Viranomaislautakunta

**Oikaisuvaatimus rakennuslupapäätöksestä LP-418-2024-00484 kiinteistölle 418-424-9-1109, os. Pirunlinnantie 102**

VIRLTK 25.03.2025 § 8

Kuva 1. Pienennös suunnittelutarveratkaisun ja poikkeamispäätöksen asemapiirroksesta

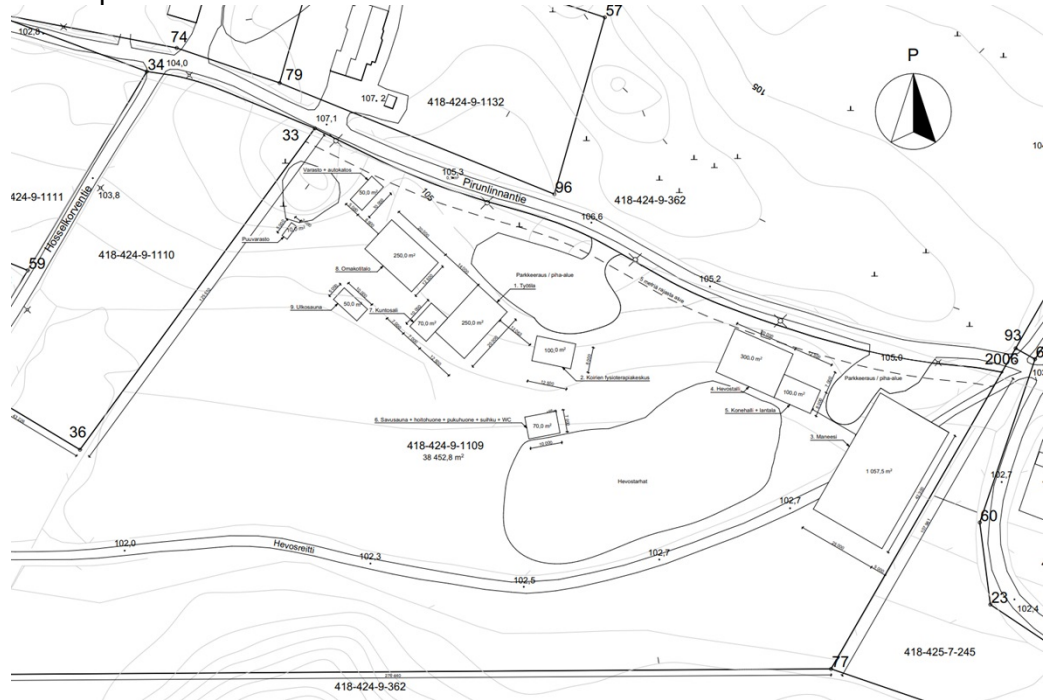
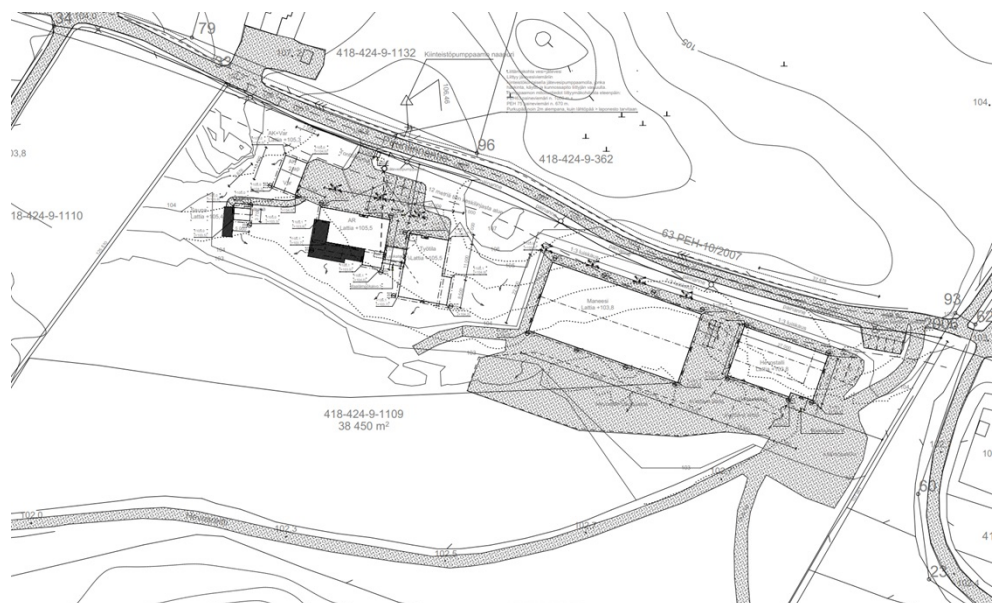
Oikaisuvaatimuksessa nostetaan esiin, että rakennusten koko, sijainti ja määrä on muuttunut rakennuslupaan. Rakennuslupavaiheessa rakennusten sijoittelua on muutettu. Suunnittelutarveratkaisu- ja poikkeamislupahakemuksessa ei ole ollut käytössä hankkeen lopulliset suunnitelmat ja selvitykset. Suunnittelu on näin ollen tarkentunut rakennuslupavaiheeseen. Suurin sijainnin muutos kohdistuu maneesirakennukseen. Muutosta on hakijan toimesta perusteltu teetetyillä maaperätutkimuksilla. Sijaintia muuttamalla rakennus on pystytty sijoittamaan kantavammalle maaperälle. Rakennusten sijoittelusta on pidetty neuvottelu kaavoituspäällikön ja suunnittelutarveratkaisua ja poikkeamislupaa valmistelleen kaavasuunnittelijan kanssa. Heidän näkemyksensä mukaan ei uudelle lautakunnan käsittelylle ole ollut tarvetta. Rakennukset sijoittuvat myönnettyyn rakennuspaikkaan ja siirrolle on ollut perustelut. Rakennusten käyttötarkoitus on edelleen sama kuin lautakunnan myöntämässä luvassa. Yleisesti lautakunnan myöntämien suunnittelutarveratkaisuiden päätöksien ehtoihin on kirjattu, että *"Hakemuksessa haettuihin ja asemapiirroksessa esitettyihin asioihin voidaan tehdä pieniä perusteltuja muutoksia rakennusluvassa lukuun ottamatta päätöksessä annettuja tarkkoja tietoja / sitovia ehtoja tarkentuvan suunnittelun periaatteella. Tässä vaiheessa ei vielä ole esim.*

Oikaisuvaatimukseen on myös kirjattu, että maaperätutkimukset ja niiden pohjalta tehty rakennusten sijoittelu osoittaa, että rakennuspaikan olosuhteet eivät salli toimintojen sijoittamista kiinteistölle ilman pinta- ja pohjavesien pilaantumisvaaraa tai naapureille aiheutuvaa ilmeistä haittaa. Rakennuslupaehdojen mukaan kiinteistön sade- ja sulamisvedet on käsiteltävä ja johdettava niin, etteivät ne aiheuta haittaa kiinteistön ulkopuolelle hulevesien määrän tai laadun osalta. Lisäksi lupaehdoissa on vaatimus, että hulevesien käsittelystä tulee laatia tarkempi suunnitelma.

Rakennusten määrä on vähentynyt rakennuslupavaiheeseen. Suunnittelutarveratkaisussa ja poikkeamispäätöksessä on myönnetty lupa myös koirien fysioterapiakeskukselle (100 m<sup>2</sup>). Tälle rakennukselle ei ole nyt haettu rakennuslupaa. Yhdyskuntalautakunnan päätökseen on kirjattu, että *"Lupa on voimassa kaksi (2) vuotta siitä, kun päätös on saanut lainvoiman. Päätöstä vastaavaa rakennuslupaa on haettava luvan voimassaoloaikana."* Hankkeeseen ryhtyvällä on kaksi vuotta aikaa hakea lupa (kyseisen luvan puitteissa) myös koirien fysioterapiakeskukselle, mikäli suunnittelutarveratkaisu ja poikkeamispäätös saa lainvoiman.

Rakennusten koon muutokselle on myönnetty vähäinen poikkeaminen rakennusluvan yhteydessä tarkentuneiden suunnitelmien pohjalta. Vähäinen poikkeaminen on perusteltu rakennuslupapäätökseen eikä hankkeen kokonaisrakennusoikeutta ylitetä. Sallittua rakennusoikeutta jää käyttämättä hankkeen suunnitelmien perusteella yhteensä 156 m<sup>2</sup>.

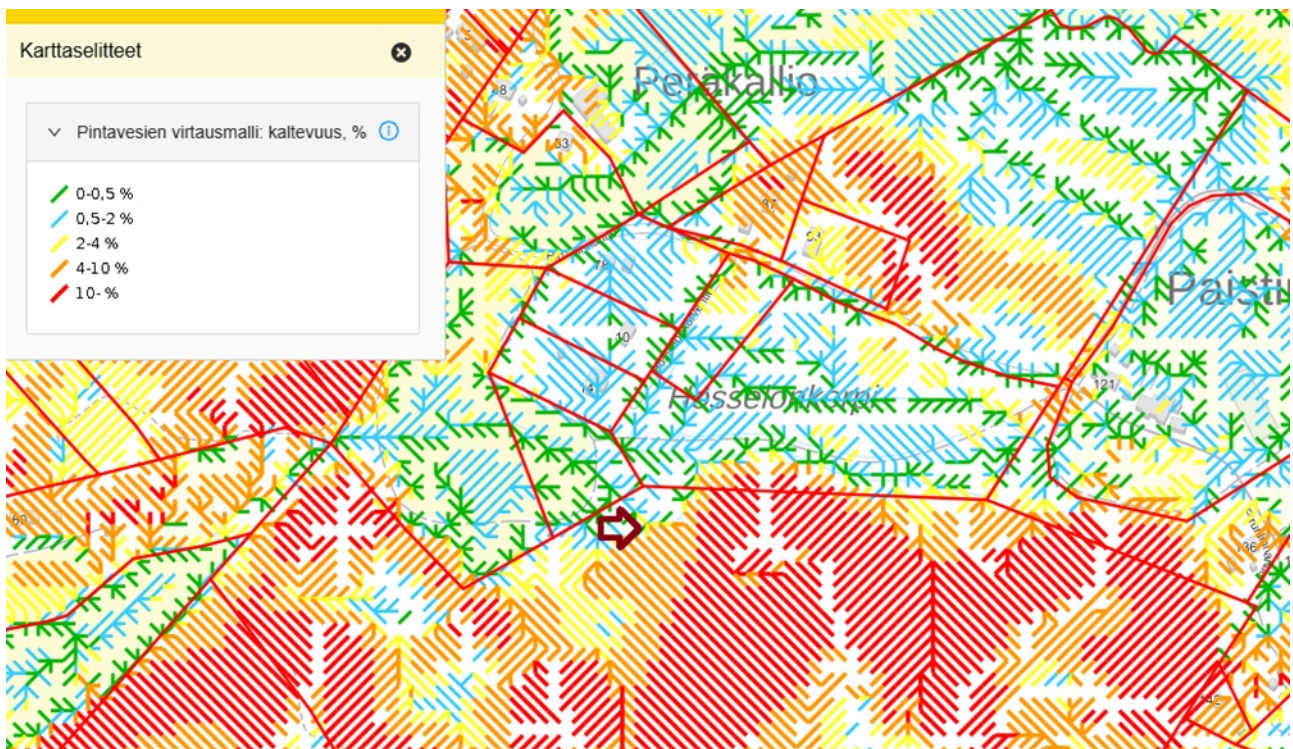
Oikaisuvaatimuksessa on otettu kantaa hevosten ulkotilojen riittävyteen ja maaperän sopivuuteen. Valittajan mukaan rakennusluvasta tulisi ilmetä mihin ulkoilutarhat sijoitetaan, mikä on niiden pinta-ala ja niiden etäisyydet alueella olevista noroista.

Hevostarha ja hevosten ulkoilualue on merkitty asemapiirrokseseen.

Etäisyyttä noroihin ei ole ilmoitettu, mutta alueella ei tiettävästi ole vesilain 1 luvun 3 §:n 1 momentin 6 kohdan mukaisia noroja mutta tämä on mahdollista varmistaa osana tarkempaa hulevesisuunnitelmaa, jota on edellytetty rakennuslupapäätöksessä. Nitraattiasetuksen 1250/2014 mukaan jaloittelualuiden etäisyys valtaojasta tulee olla vähintään 25 m. Rakennuslupapäätökseen on kirjattu, että lausuntojen ehtoja tulee noudattaa. Ympäristönsuojeluviranomainen on lausunut rakennuslupahakemukseen ja lausunnossaan huomionnut nitraattiasetuksen ehdot.
